**Household and similar electrical appliances – Safety –
Part 2-61: Particular requirements for thermal storage room heaters**

IEC 60335-2-61

AMENDMENT 1
AMENDEMENT 1

**Household and similar electrical appliances – Safety –
Part 2-61: Particular requirements for thermal storage room heaters**

Annexe AA (informative)

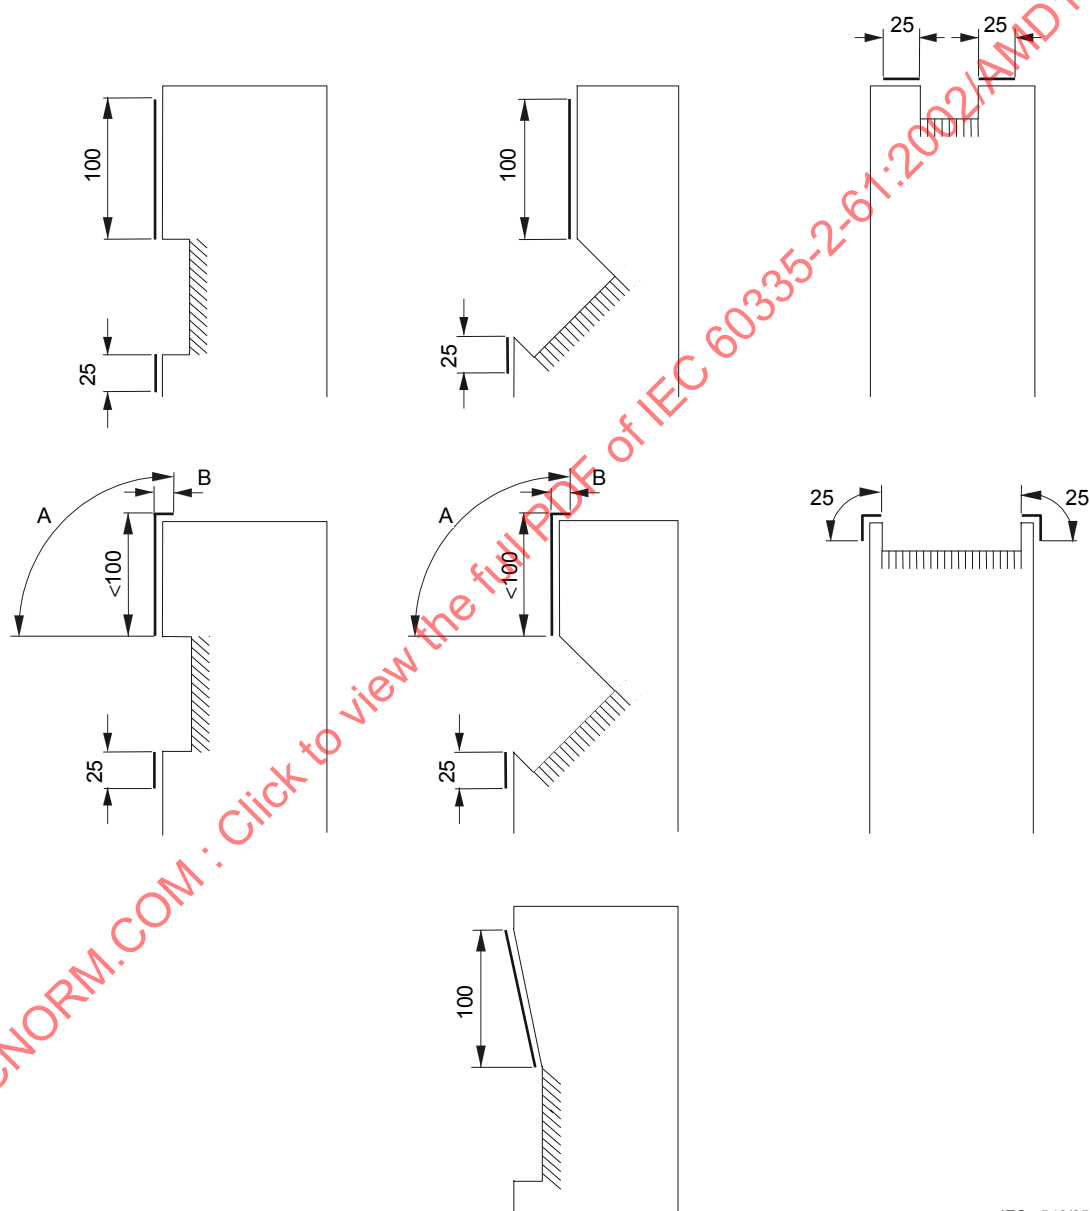
Table 101 Add the following to table footnote ^a:

See Annex AA for typical cross-sections of immediate surrounds of air-outlets.

Remplacer le texte par ce qui suit:

Les annexes de la Partie 1 sont applicables avec l'exception suivante.

A 100 mm maximum

B 25 mm maximum

NOTE Ces dessins montrent des coupes transversales de l'entourage immédiat des sorties d'air d'appareils de chauffage à accumulation types.
